島根原子力発電所 2号炉 審査資料	
資料番号	EP-083 改 07
提出年月日	令和3年9月6日

1号炉液体廃棄物処理系の 共用取止めによる影響について

令和3年9月

中国電力株式会社

第1図 液体廃棄物処理系系統概要図

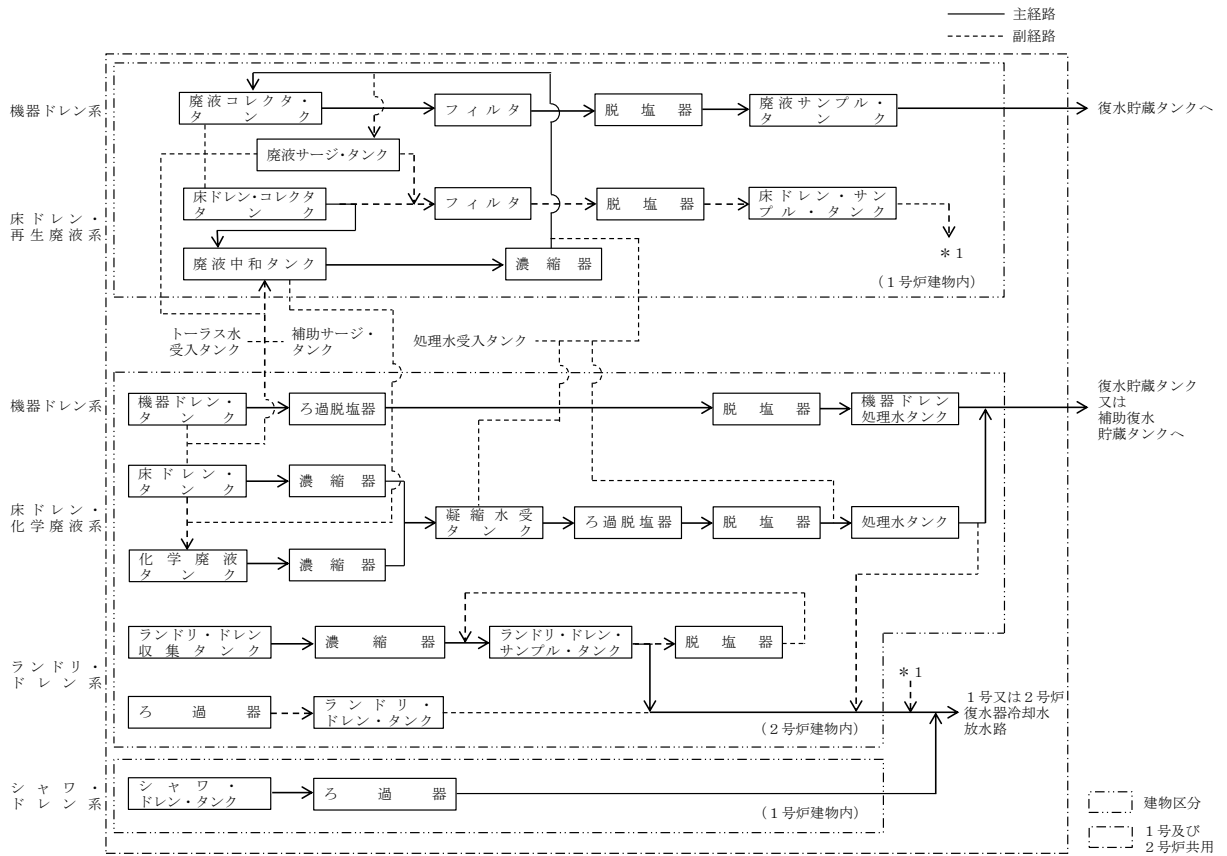
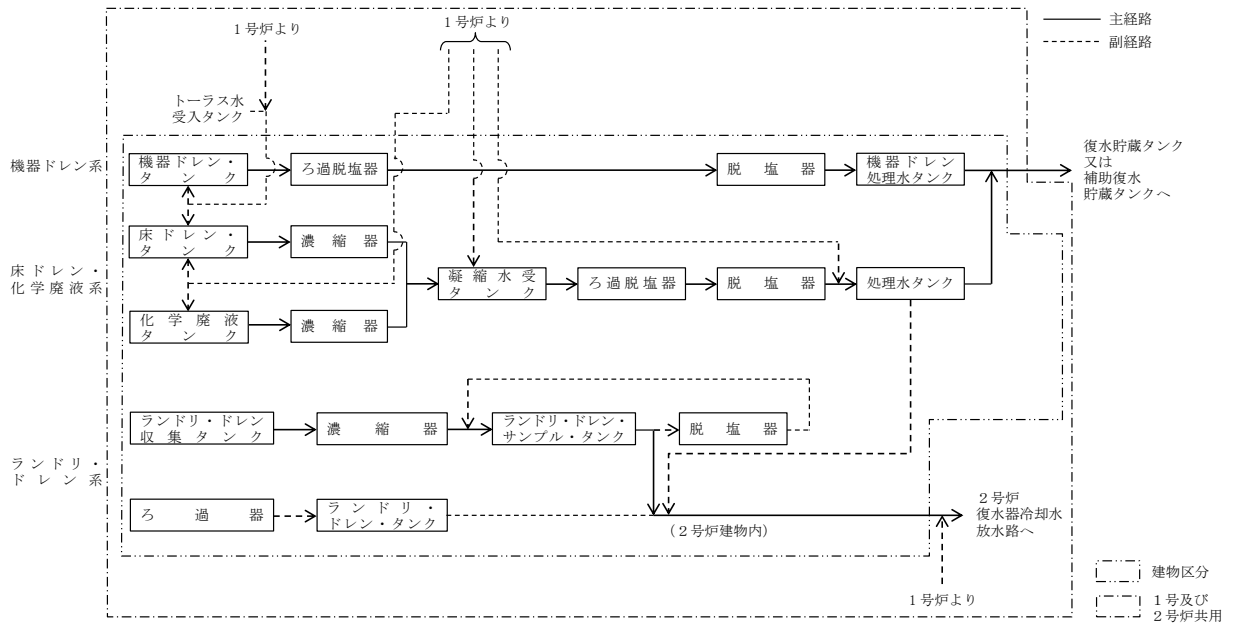
2号炉で発生する機器ドレン廃液は、2号炉の機器ドレン系設備又は1号炉の機器ドレン系設備で処理を行っていたが、共用取止めに伴い、2号炉の機器ドレン系設備のみで処理する。平常運転時に2号炉で発生する機器ドレン廃液の推定発生量は約65m³/dであるが、2号炉の機器ドレン系設備は第1表に示す容量を有しており、処理可能である。また、2号炉の機器ドレン系設備は引き続き1号炉と共用を続けるが、1号炉の廃液については、1号炉の機器ドレン系設備若しくは2号炉の廃液処理を優先したうえで、2号炉の機器ドレン系設備の裕度の範囲で処理する。従って、1号炉の機器ドレン

系設備の共用を取止めることによる、液体廃棄物の処理能力に影響はない。
(第1～4表, 第1, 2図参照)

2号炉で発生する床ドレン・化学廃液は、2号炉の床ドレン・化学廃液系※設備又は1号炉の床ドレン・再生廃液系※設備で処理を行っていたが、共用取止めに伴い、2号炉の床ドレン・化学廃液系設備のみで処理する。平常運転時に2号炉で発生する床ドレン・化学廃液の推定発生量は約30m³/dであるが、2号炉の床ドレン・化学廃液系設備は第1表に示す容量を有しており、処理可能である。また、2号炉の床ドレン・化学廃液系設備は引き続き1号炉と共用を続けるが、1号炉の廃液については、1号炉の床ドレン・再生廃液系設備若しくは2号炉の廃液処理を優先したうえで、2号炉の床ドレン・化学廃液系設備の裕度の範囲で処理する。従って、1号炉の床ドレン・再生廃液系の共用を取止めることによる、液体廃棄物の処理能力に影響はない。
(第1～4表, 第1, 2図参照)

備であり、これまで2号炉と共用していたが、管理区域退域時の手洗い運用を既に廃止しており、今後、2号炉からシャワ・ドレン廃液は発生しないことから、1号炉のシャワ・ドレン系の共用を取止めることによる影響はない。
(第2～4表、第1、2図参照)

1号炉の機器ドレン系、床ドレン・再生廃液系、シャワ・ドレン系の2号炉との共用を取止める。（以下「共用取止め」という。）

なお、2号炉の機器ドレン系、床ドレン・化学廃液系、ランドリ・ドレン系については、引き続き1号炉と共用をする。

第2図 液体廃棄物処理系の放射性物質濃度等説明図

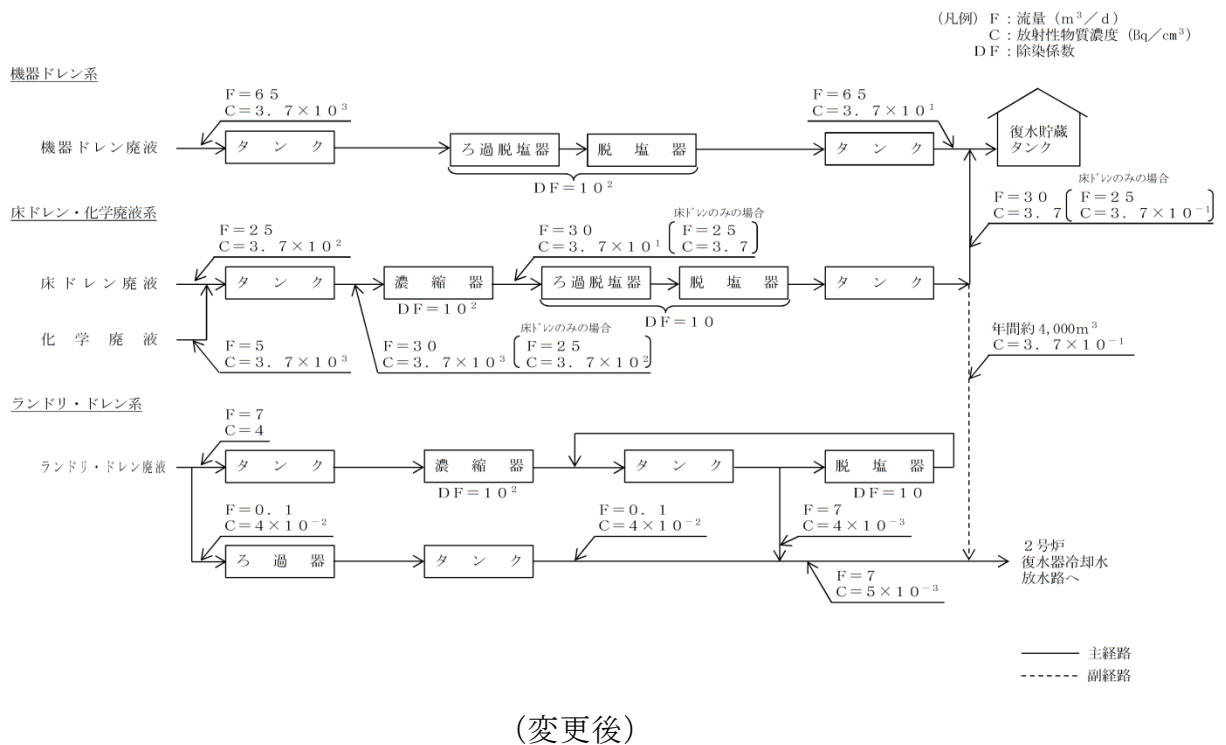
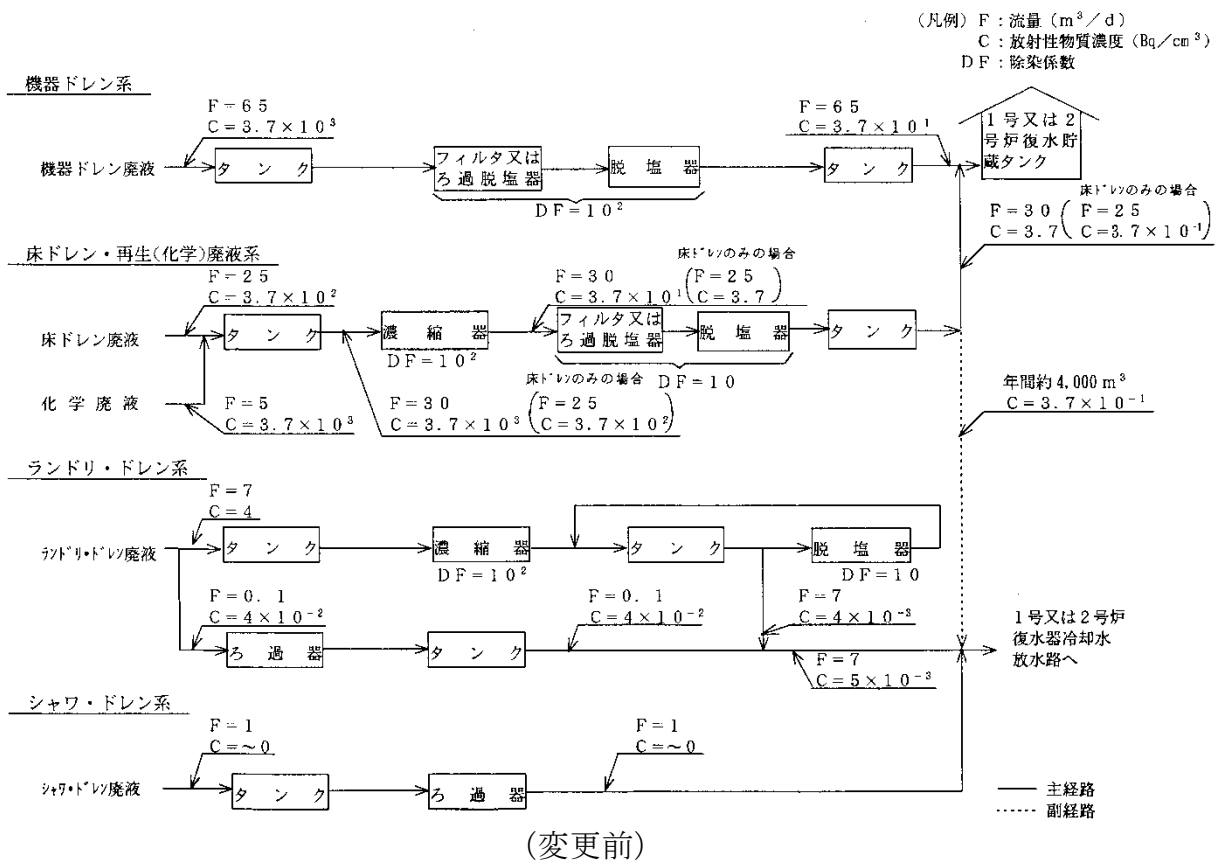
変更前【添付書類九】	変更後【添付書類九】	変更による影響
<p>4. 放射性廃棄物処理</p> <p>4.3 液体廃棄物処理</p> <p>4.3.1 液体廃棄物の発生源</p> <p>液体廃棄物の主なものは、各建物の機器からのドレン、各建物の床ドレン、復水系等脱塩器樹脂の再生廃液、保護衣類等を除去する際に生じる洗濯廃液、手洗い時に生じる廃液等である。液体廃棄物処理系の放射性物質濃度等説明図を第 4.3-1 図に示す。</p> <p>(1) 機器ドレン廃液</p> <p>機器ドレン廃液は、ポンプ、弁等各機器からの漏えい水、サンプラインの排出液等からなり、化学的純度は高く、脱塩水に近いが放射能レベルは通常高い（約 $3.7 \times 10^3 \text{Bq/cm}^3$）。</p> <p>これらは、液体廃棄物処理系の機器ドレン系（除染係数約 10^2）で処理する。</p> <p>ろ過、脱塩した処理済液（約 $3.7 \times 10^1 \text{Bq/cm}^3$）は、復水貯蔵タンクに回収し、再使用する。</p>	<p>4. 放射性廃棄物処理</p> <p>4.3 液体廃棄物処理</p> <p>4.3.1 液体廃棄物の発生源</p> <p>液体廃棄物の主なものは、各建物の機器からのドレン、各建物の床ドレン、復水系等脱塩器樹脂の再生廃液、保護衣類等を除去する際に生じる洗濯廃液等である。液体廃棄物処理系の放射性物質濃度等説明図を第 4.3-1 図に示す。</p> <p>(変更なし)</p>

<p>(2) 床ドレン廃液</p> <p>床ドレン廃液は、原子炉建物、ドライウエル、タービン建物、廃棄物処理建物等で発生する。化学的純度は低く、放射能レベルは一定ではないが、比較的低い（約 $3.7 \times 10^2 \text{Bq/cm}^3$）。</p> <p>これらは、<u>液体廃棄物処理系の床ドレン・再生廃液系（除染係数約 10^3）又は床ドレン・化学廃液系（除染係数約 10^3）</u>で処理する。</p> <p>蒸留、ろ過、脱塩した処理済液（約 $3.7 \times 10^{-1} \text{Bq/cm}^3$）は、原則として再使用するが、一部環境に放出する場合もある。</p> <p>(3) 化学廃液</p> <p>化学廃液は、復水系及び液体廃棄物処理系脱塩器樹脂の再生廃液等からなる。化学的純度は低く、酸性あるいはアルカリ性であることが多く、放射能レベルは一般に高い（約 $3.7 \times 10^3 \text{Bq/cm}^3$）。</p> <p>これらは、<u>液体廃棄物処理系の床ドレン・再生廃液系又は床ドレン・化学廃液系</u>で処理する。</p> <p>蒸留、ろ過、脱塩した処理済液（約 3.7Bq/cm^3）は、再使用するが一部環境に放出する場合もある。</p>	<p>(2) 床ドレン廃液</p> <p>床ドレン廃液は、原子炉建物、ドライウエル、タービン建物、廃棄物処理建物等で発生する。化学的純度は低く、放射能レベルは一定ではないが、比較的低い（約 $3.7 \times 10^2 \text{Bq/cm}^3$）。</p> <p>これらは、<u>液体廃棄物処理系の床ドレン・化学廃液系（除染係数約 10^3）</u>で処理する。</p> <p>蒸留、ろ過、脱塩した処理済液（約 $3.7 \times 10^{-1} \text{Bq/cm}^3$）は、原則として再使用するが、一部環境に放出する場合もある。</p> <p>(3) 化学廃液</p> <p>化学廃液は、復水系及び液体廃棄物処理系脱塩器樹脂の再生廃液等からなる。化学的純度は低く、酸性あるいはアルカリ性であることが多く、放射能レベルは一般に高い（約 $3.7 \times 10^3 \text{Bq/cm}^3$）。</p> <p>これらは、<u>液体廃棄物処理系の床ドレン・化学廃液系</u>で処理する。</p> <p>蒸留、ろ過、脱塩した処理済液（約 3.7Bq/cm^3）は、再使用するが一部環境に放出する場合もある。</p>	<p>・2号炉で発生する床ドレン廃液は、2号炉の床ドレン・化学廃液系設備で処理するため、1号炉の床ドレン・再生廃液系の共用を取止めることによる、液体廃棄物の処理能力に影響はない。</p>

<p>(2) 床ドレン廃液</p> <p>床ドレン廃液は、原子炉建物、ドライウエル、タービン建物、廃棄物処理建物等で発生する。化学的純度は低く、放射能レベルは一定ではないが、比較的低い（約 $3.7 \times 10^2 \text{Bq/cm}^3$）。</p> <p>これらは、<u>液体廃棄物処理系の床ドレン・再生廃液系（除染係数約 10^3）</u>又は<u>床ドレン・化学廃液系（除染係数約 10^3）</u>で処理する。</p> <p>蒸留、ろ過、脱塩した処理済液（約 $3.7 \times 10^{-1} \text{Bq/cm}^3$）は、原則として再使用するが、一部環境に放出する場合もある。</p> <p>(3) 化学廃液</p> <p>化学廃液は、復水系及び液体廃棄物処理系脱塩器樹脂の再生廃液等からなる。化学的純度は低く、酸性あるいはアルカリ性であることが多く、放射能レベルは一般に高い（約 $3.7 \times 10^3 \text{Bq/cm}^3$）。</p> <p>これらは、<u>液体廃棄物処理系の床ドレン・再生廃液系又は床ドレン・化学廃液系</u>で処理する。</p> <p>蒸留、ろ過、脱塩した処理済液（約 3.7Bq/cm^3）は、再使用するが一部環境に放出する場合もある。</p>	<p>(2) 床ドレン廃液</p> <p>床ドレン廃液は、原子炉建物、ドライウエル、タービン建物、廃棄物処理建物等で発生する。化学的純度は低く、放射能レベルは一定ではないが、比較的低い（約 $3.7 \times 10^2 \text{Bq/cm}^3$）。</p> <p>これらは、<u>液体廃棄物処理系の床ドレン・化学廃液系（除染係数約 10^3）</u>で処理する。</p> <p>蒸留、ろ過、脱塩した処理済液（約 $3.7 \times 10^{-1} \text{Bq/cm}^3$）は、原則として再使用するが、一部環境に放出する場合もある。</p> <p>(3) 化学廃液</p> <p>化学廃液は、復水系及び液体廃棄物処理系脱塩器樹脂の再生廃液等からなる。化学的純度は低く、酸性あるいはアルカリ性であることが多く、放射能レベルは一般に高い（約 $3.7 \times 10^3 \text{Bq/cm}^3$）。</p> <p>これらは、<u>液体廃棄物処理系の床ドレン・化学廃液系</u>で処理する。</p> <p>蒸留、ろ過、脱塩した処理済液（約 3.7Bq/cm^3）は、再使用するが一部環境に放出する場合もある。</p>	<p>・2号炉で発生する化学廃液は、2号炉の床ドレン・化学廃液系設備で処理するため、1号炉の床ドレン・再生廃液系の共用を取止めることによる、液体廃棄物の処理能力に影響はない。</p>

<p>(4) ランドリ・ドレン廃液 ランドリ・ドレン廃液は保護衣類等を除染する際に生じる洗濯廃液等であり、化学的純度は低く、放射能レベルも低い（約 4Bq/cm³）。 これらは、液体廃棄物処理系のランドリ・ドレン系（除染係数約 10³）で処理する。 蒸留、脱塩した処理済液（約 4×10⁻³Bq/cm³）は、放射性物質の濃度が十分低いことを確認して環境に放出する。 なお、放射性物質による汚染がほとんどない下着類を除染したランドリ・ドレン廃液は、放射能レベルが低く（約 4×10⁻²Bq/cm³）、ろ過器で処理した後、放射性物質の濃度が十分低いことを確認して環境に放出する場合がある。</p> <p>(5) シヤワ・ドレン廃液 <u>シヤワ・ドレン廃液は、手洗い時に生じる廃液等であり、放射能レベルが極めて低く、液体廃棄物処理系のシヤワ・ドレン系で処理する。</u> <u>放射性物質の濃度が十分低いことを確認した後、ろ過器を通して環境に放出する。</u></p>	<p>(変更なし)</p>	<p>・ 2号炉のランドリ・ドレン系の処理に係る設備の設計を変更しないことから、本系に係る許可の内容に影響を及ぼさない。</p> <p>・ 今後、2号炉からシヤワ・ドレン廃液は発生しない運用とすることから、1号炉のシヤワ・ドレン系の共用を取止めることによる影響はない。</p>
--	---------------	--
